工程指示 / 要求簡箋(E.I.)

工程指示編號：EI / 0750 / 19

工程名稱：觀塘裕民坊

工程項目：佛沙窗 ACCESS PANEL 削腳

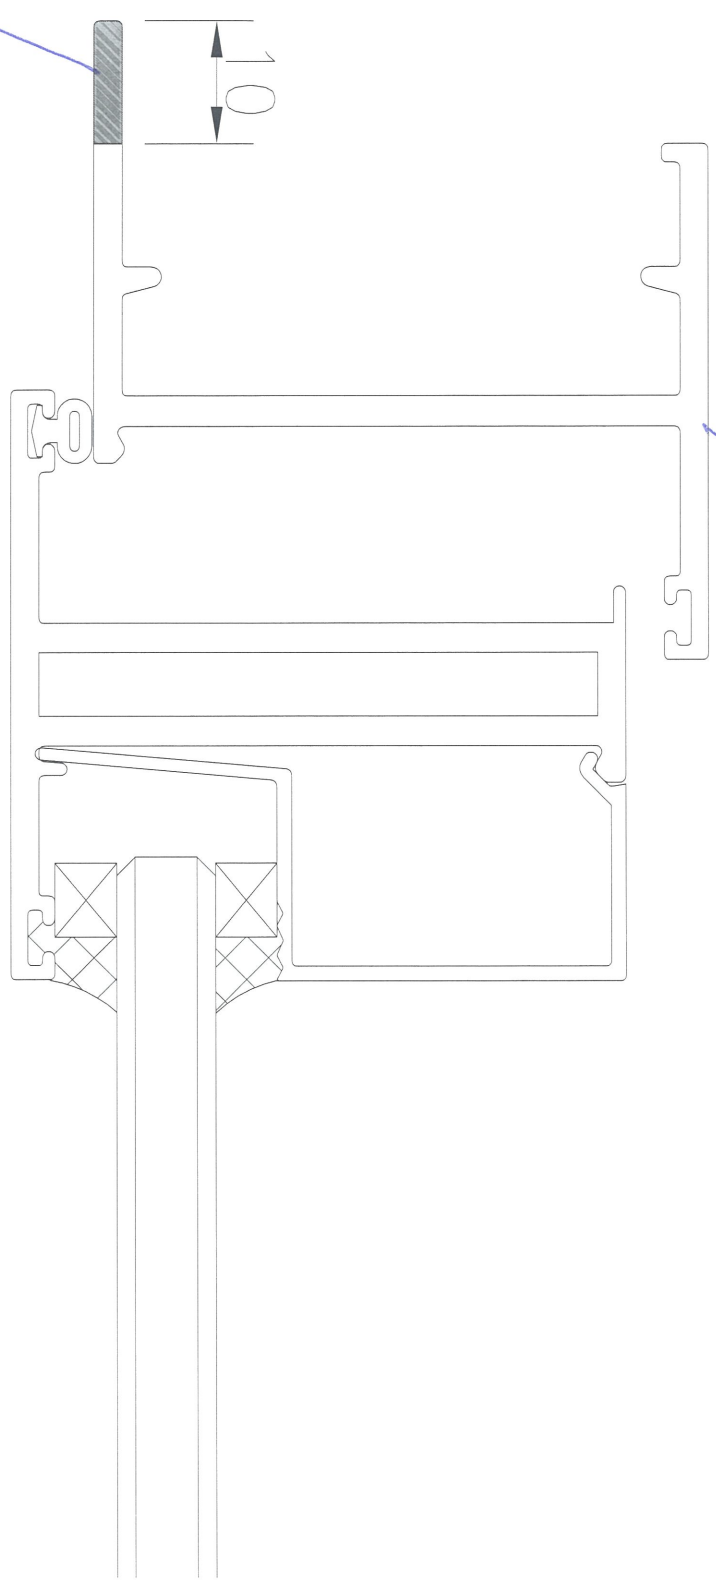
關於已送貨到中威的佛沙窗 EI0035 及 EI0228(此 EI 只有 T1W-4), 由於地盤現場有部分樓層的佛沙窗光雞, 煩請安排以下樓層的佛沙場送回美而特廠, 然後按附件削短框腳後, 再送地盤安裝:

及按 E2/9626/18F 開  
水線孔

請在 4/7/2019 前完成上列要求。有馬已確定現場開口每邊擴大 25mm

附有關圖紙 / 文件：削腳= ① 邊企 ② 窗框頂框  
△ 削腳後請由 雁清由

X84599 邊企料

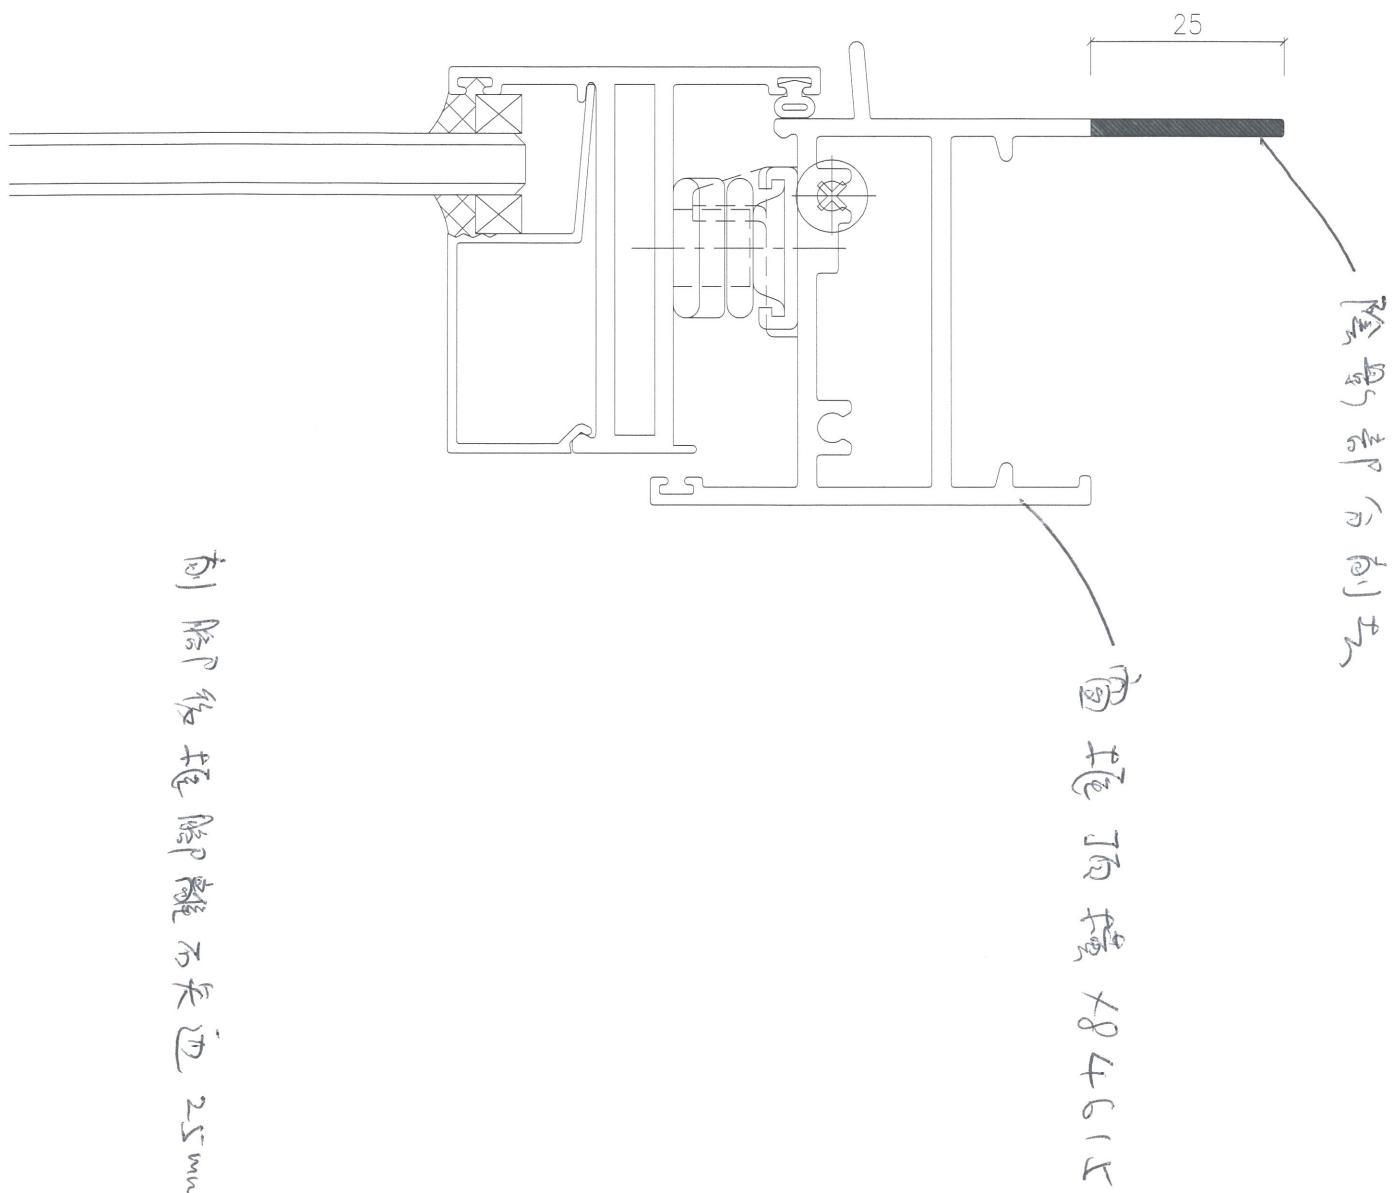
削短 10mm  
(陰線部分削去)

削腳後框腳離石夾邊 25mm

削除後框腳離不長過 25mm
